[ID_VIP: 9932] **PROVINCIA DI SASSARI (comuni di Ploaghe e Codrongianos) - Progetto per la realizzazione di un impianto agro-fotovoltaico, per la produzione di energia elettrica da fonte rinnovabile abbinata ad attività zootecniche e ad un impianto di accumulo integrato, per una potenza nominale AC di 51,520 MW, alla tensione rete di 36 kV, e delle relative opere di connessione alla RTN – Progetto Definitivo.**

Proponente: Atlas Solar 3 S.r.l.

Parere tecnico istruttorio della Soprintendenza speciale per il PNRR.

Parere endoprocedimentale della Soprintendenza ABAP per le province di Sassari e Nuoro.

Figure 5-1 Orto foto con indicazione dei punti di scatto

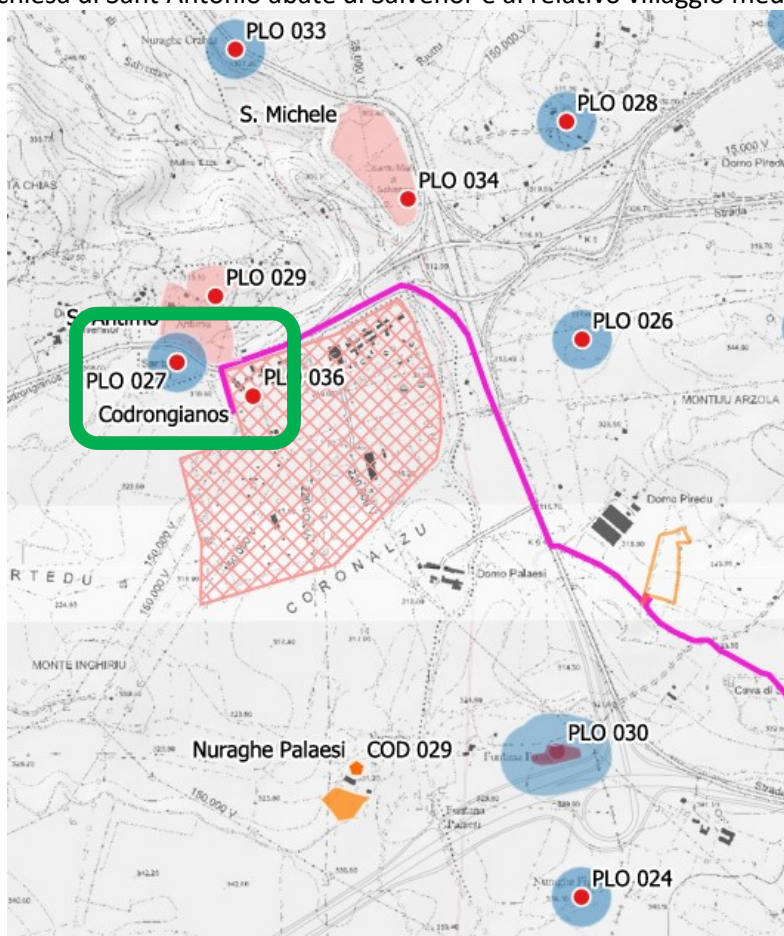
(da *Relazione paesaggistica*, elaborato n. RP, paragrafo 5, con evidenziato lo stato dei luoghi quali attività agricole o naturale e la partizioni agrarie con muretti a secco, pp. 69-74, e relativa legenda dei punti di scatto rispetto ai campi FV in ARANCIONE)

CONSIDERATO che la tradizione costruttiva dei muri a secco è oggetto della Decisione del Comitato intergovernativo dell'UNESCO n. 13.COM 10.B.10, adottata in Port Louis il 26/11/2018-01/12/2018, con la quale l'Art of dry stone walling, knowledge and techniques è iscritta nella Representative List of the Intangible Cultural Heritage of Humanity, su proposta d'iscrizione formulata anche dall'Italia.

Ploaghe, chiesa di Sant'Antonio abate di Salvenor. Prospetto anteriore (foto di repertorio, *open source*)

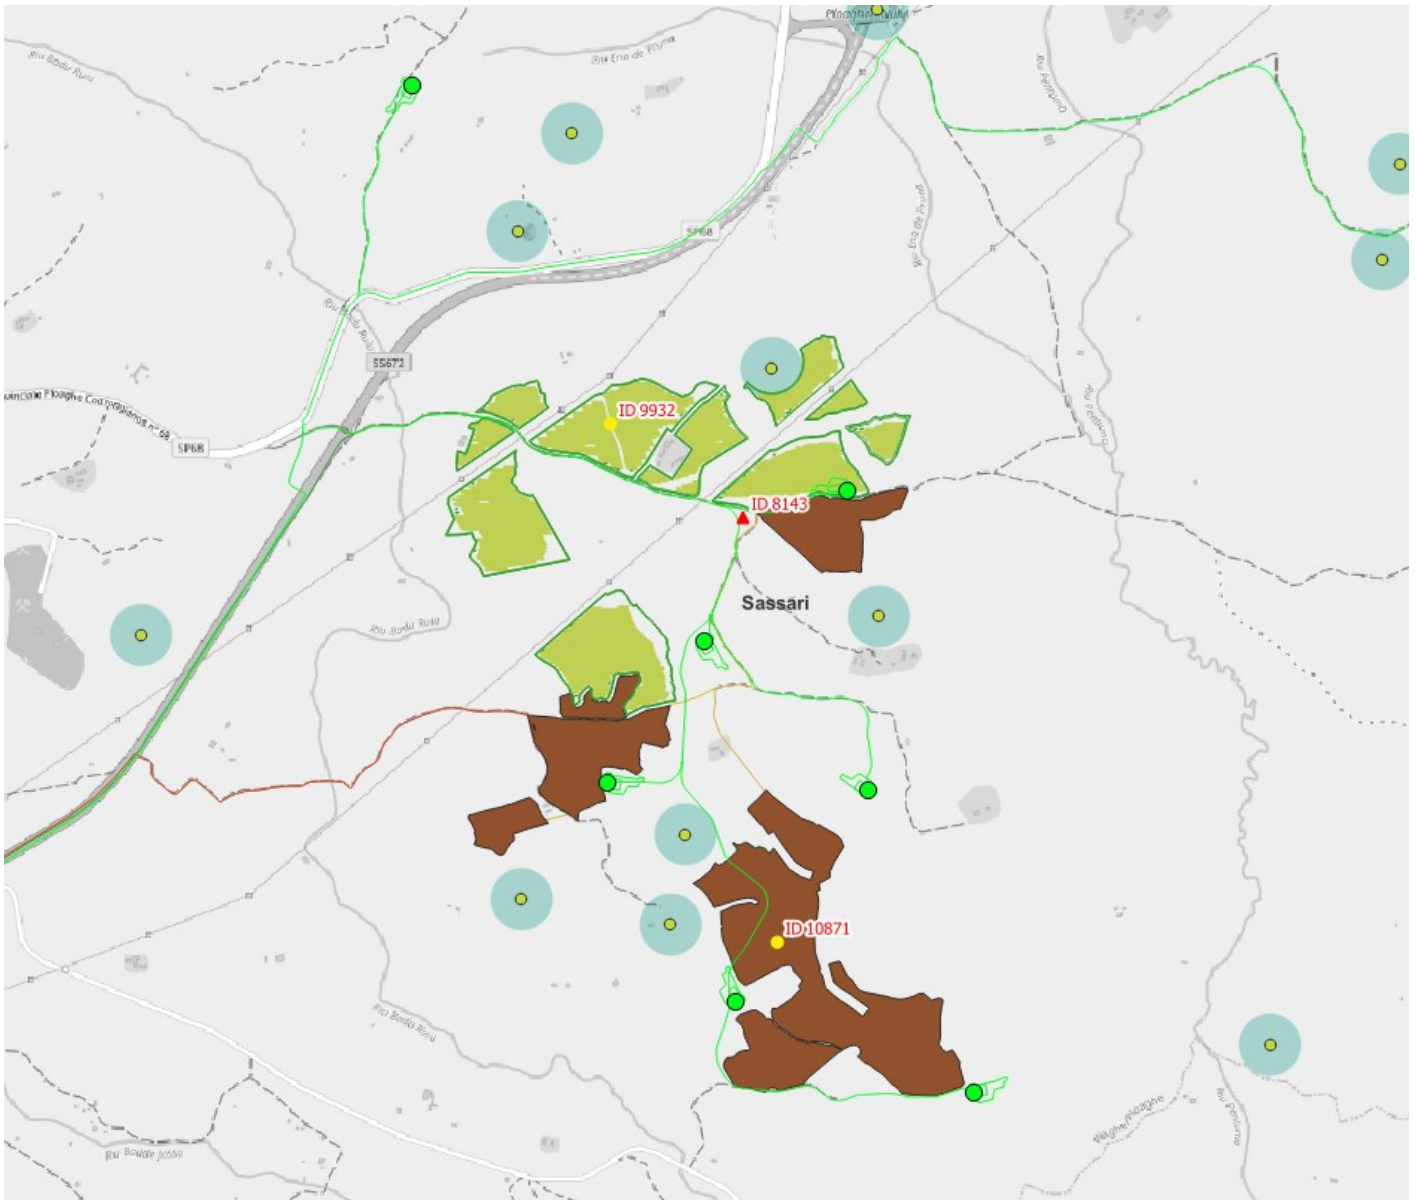
VISTO il decreto CO.RE.PA.CU n. 44 del 29/06/2022, recante la dichiarazione di interesse culturale, ai sensi della Parte II del D.Lgs. n. 42 del 2004, dell'immobile denominato "Chiesa di Sant'Antonio abate di Salvenor":

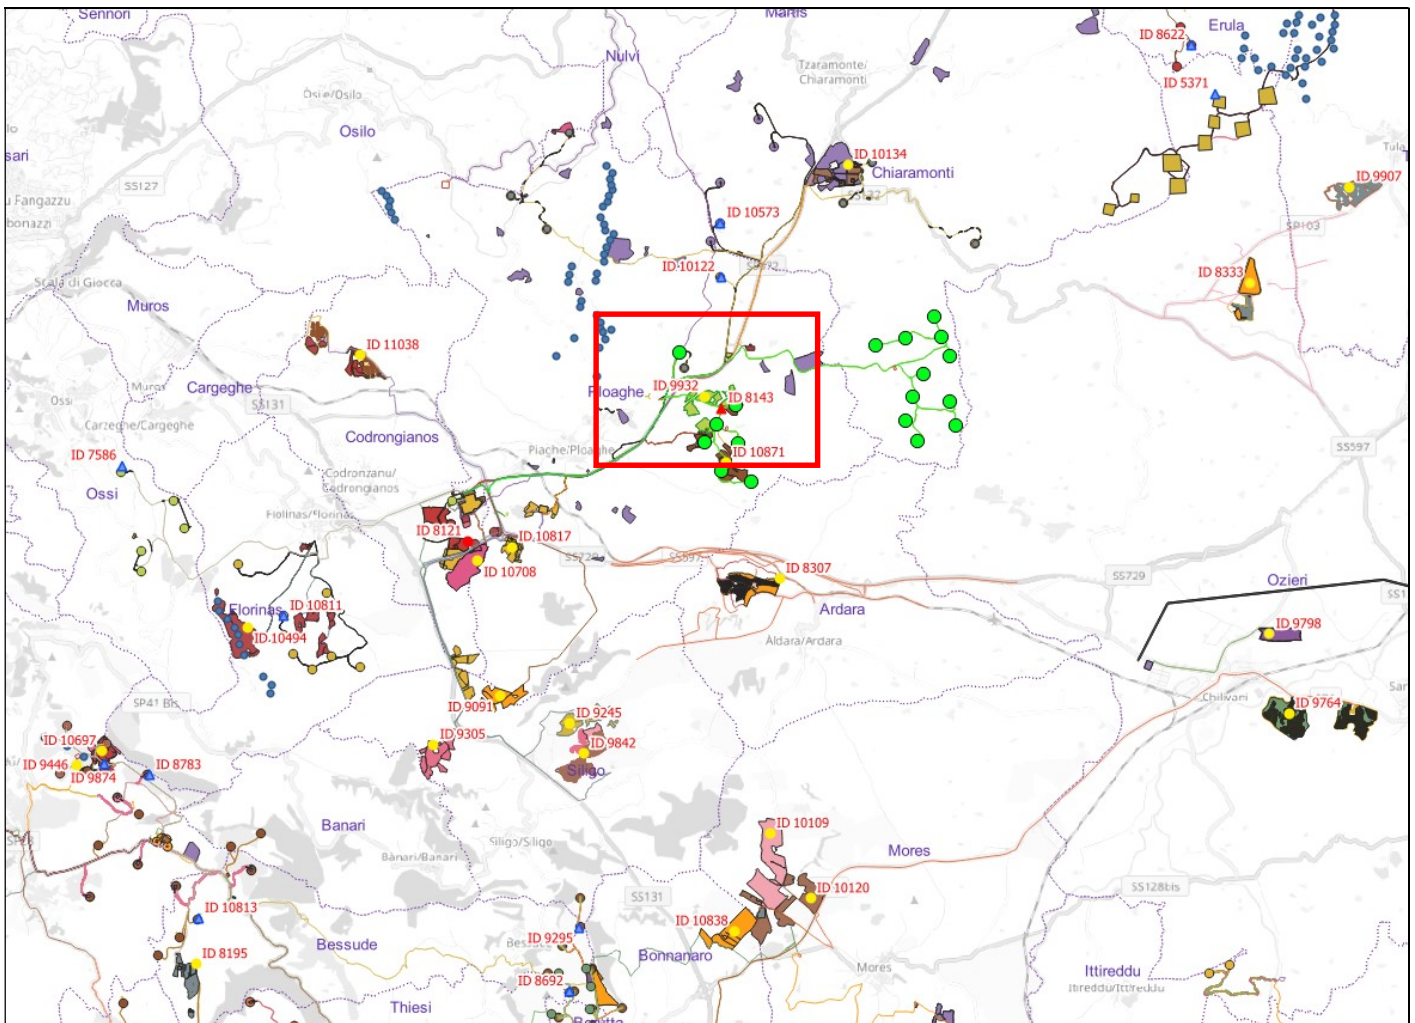
CONSIDERATO che, al fine di programmare una corretta distribuzione degli impianti da fonti di energia rinnovabile nel territorio in esame al fine di evitare una relativa saturazione, si ritiene comunque opportuno evidenziare che il progetto di cui trattasi è prossimo a diversi impianti da fonti energetiche rinnovabili (FER) già esistenti, ma soprattutto in valutazione statale di seguito illustrati nell'immagine sottostante (con evidenziato nelle sottostanti immagine, con campi in VERDE CHIARO – ID_VIP 9932, il progetto in esame e gli altri con il corrispondente codice ID-VIP della procedura di VIA di competenza statale attribuito dal Ministero dell'ambiente e della sicurezza energetica), avendo presente quanto espresso dalla Soprintendenza Archeologia, belle arti e paesaggio territorialmente competente con il parere endoprocedimentale del 19/03/2024 (Allegato n. 1): “... B.2.1.b. *Indicazione degli interventi collaterali a quello in esame già programmati ed autorizzati per la stessa area, ovvero in itinere: Nell'immediato intorno delle aree d'intervento non sono attualmente presenti altri impianti fotovoltaici. In direzione a nord-ovest rispetto al campo fotovoltaico in progetto sono attualmente in esercizio soltanto due pale eoliche di piccola taglia. Sono però sottoposti a procedura di VIA altri impianti agri-fotovoltaici ed eolici di grandi dimensioni nella zona interessata dalle opere in esame: - l'impianto eolico ID_VIP 8143, denominato “Su Sassittu”, proposto dalla società “WPD ITALIA S.R.L.”, che prevede l'installazione di 18 turbine di grande taglia, di cui 2 risulterebbero interferenti con la proposta di campo fotovoltaico oggetto della presente istruttoria, da realizzarsi nei Comuni di Chiaramonti, Ploaghe e Codrongianos; - l'impianto eolico ID_VIP 10122, denominato “Chiaramonti-Ploaghe”, proposto dalla società “Marte s.r.l.” controllata da Enel Green Power S.p.A., da realizzarsi nei Comuni di Chiaramonti, Ploaghe, Codrongianos e Osilo (SS); - l'impianto agrivoltaico ID_VIP 10134, denominato “Chiaramonti PV”, proposto da “TEP RENEWABLES (CHIARAMONTI PV) SRL”, sito nel Comune di Chiaramonti (SS) e relative opere di connessione RTN da realizzarsi nei Comuni di Chiaramonti, Ploaghe, Codrongianos (SS); Nel progetto in esame non sono stati considerati nella valutazione dell'impatto cumulativo tutti i citati impianti attualmente in corso di istruttoria, i quali potrebbero ulteriormente aggravare le forti criticità sopra rilevate riguardo l'impatto sul contesto paesaggistico che presenta ancora una connotazione prevalentemente naturale e i caratteri tipici del paesaggio agrario di questa porzione di territorio, meritevoli di essere preservati.”):*

MIV_Mappa di intervisibilità verosimile

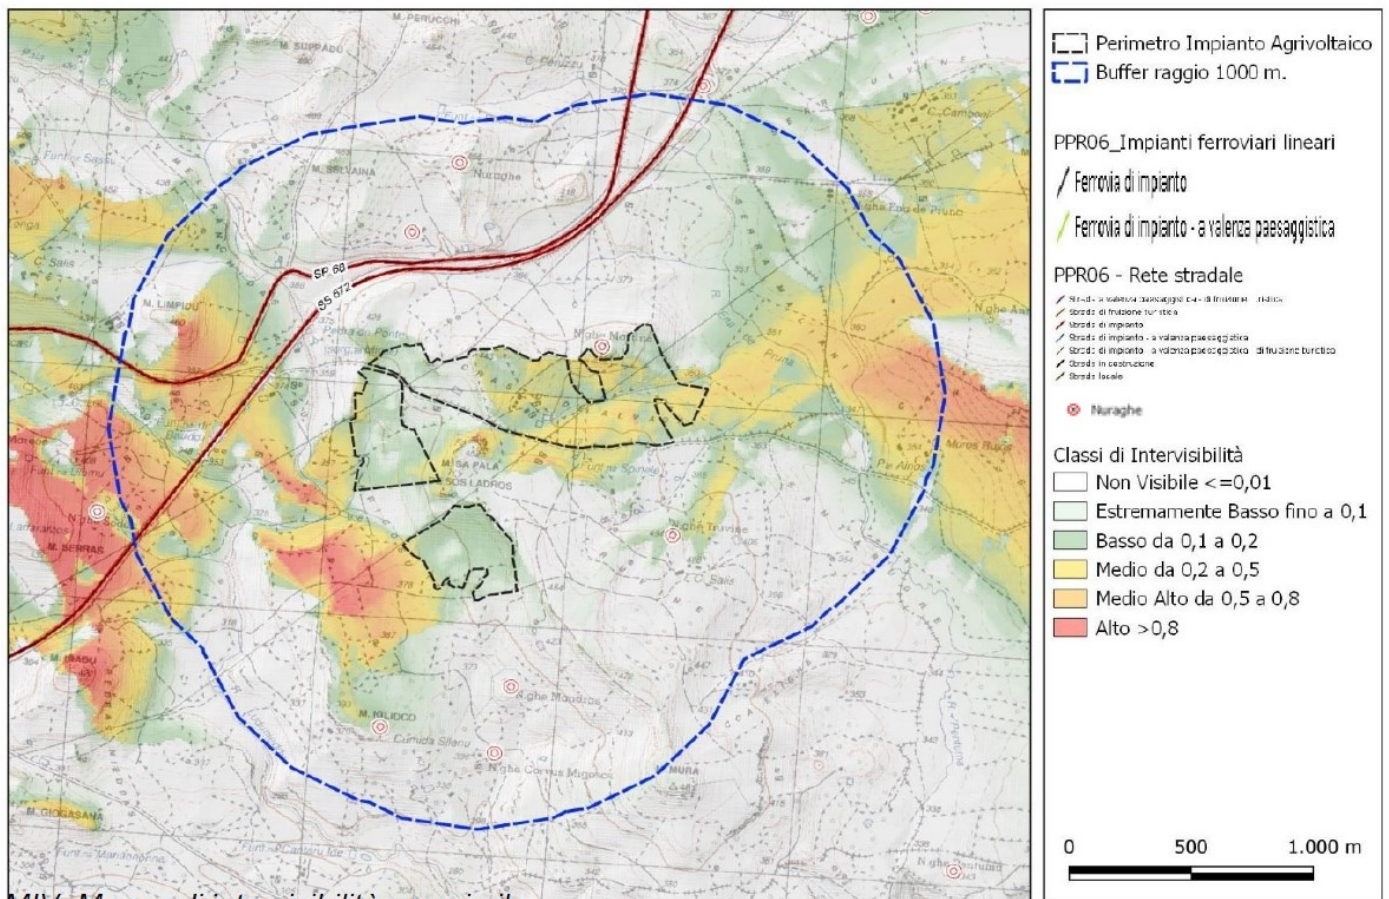
RITENUTO che sia in atto la trasformazione sostanziale del paesaggio agricolo esistente anche nel territorio del comune di Ploaghe e di quelli ad esso circostanti, particolarmente nell’areale di progetto ove si collocano anche una serie di beni archeologici. Si deve constatare che le numerose istanze presentate per la realizzazione di estesi impianti FER nel medesimo territorio comporta una vera e propria conversione del territorio, che da uso esclusivo agricolo (o al suo stato naturale), sta subendo una trasformazione industriale con una diffusa presenza di impianti fotovoltaici, agrofotovoltaici ed eolici per i quali è in corso l’iter di VIA ed autorizzativo, tanto da configurarsi la possibilità di una loro realizzazione senza soluzione di continuità. Si prospetta, pertanto, uno scenario che nel giro di pochi anni determinerà in primo luogo un impatto ambientale derivante dal sostanziale consumo di suolo, non escludendo anche una marginalizzazione della produzione agricola rispetto a quella energetica, anche alla luce dell’incertezza dei soggetti agricoli che se ne dovrebbero assumere l’onere di conduzione per tutta la vita utile del progetto industriale proposto. L’impatto cumulativo del progetto in esame rispetto ad altre iniziative industriali di pari tipologia non è adeguatamente e, quindi, totalmente svolta dal Proponente (v. le valutazioni ed immagini sopra riportate in merito al numero di impianti esistenti ed in fase di valutazione VIA di competenza statale, anche sulla base di quanto effettivamente considerato dal Proponente) e, pertanto, non coglie che il contesto di giacenza dei predetti beni archeologici, ma in particolare tutto il relativo paesaggio agrario – oggetto di previsioni e prescrizioni di tutela da parte del Piano paesaggistico regionale – subirebbe una sostanziale sostituzione con impianti di tipo industriale quali quello di cui trattasi (v. le immagini sopra riprodotte sullo stato dei luoghi agricoli e le trasformazioni operate dalle strutture industriali previste, comprese le necessarie mitigazioni vegetazionali proposte, che a loro volta costituiscono una ulteriore occupazione di suolo agricolo, oltre quelle per la prevenzione incendi):

(da SIA, p. 98, dal quale elaborato emerge come l'impianto industriale di cui trattasi sia capace di espandere la propria significativa invasività percettiva in un ambito vasto nell'area interessata ed oggetto di previsioni e prescrizioni del Piano paesaggistico regionale e, quindi, di modificarne le componenti paesaggistiche compositive dell'ambito naturale agricolo ancora conservatosi)

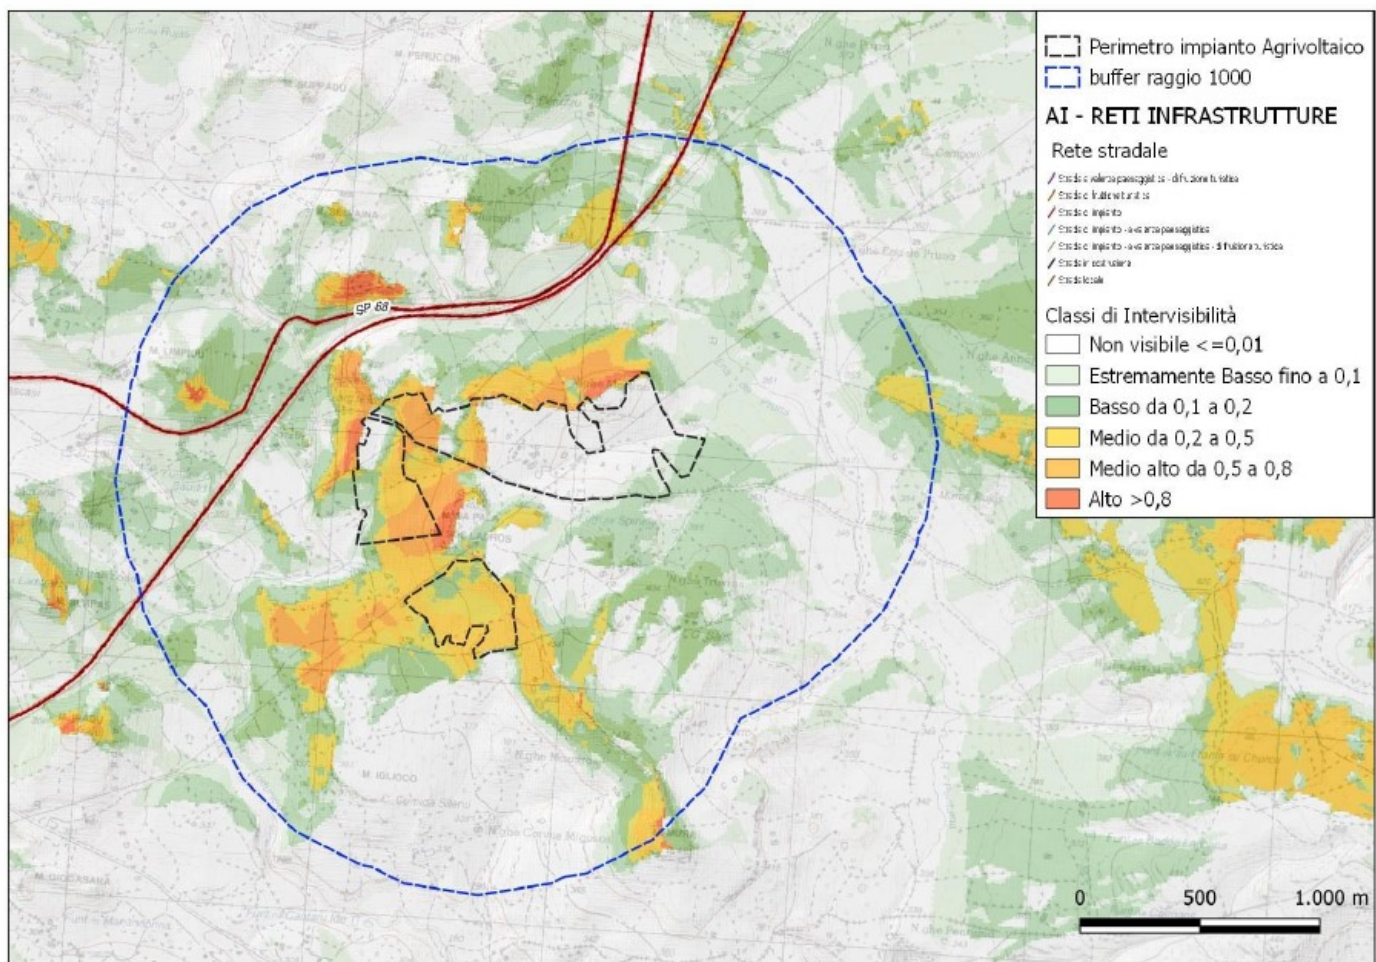
(da SIA, p. 100, dal quale elaborato emerge come l'impianto industriale di cui trattasi sia capace di espandere la propria significativa invasività percettiva in un ambito vasto nell'area interessata ed oggetto di previsioni e prescrizioni del Piano paesaggistico regionale e, quindi, di modificarne le componenti paesaggistiche compositive dell'ambito naturale agricolo ancora conservatosi)
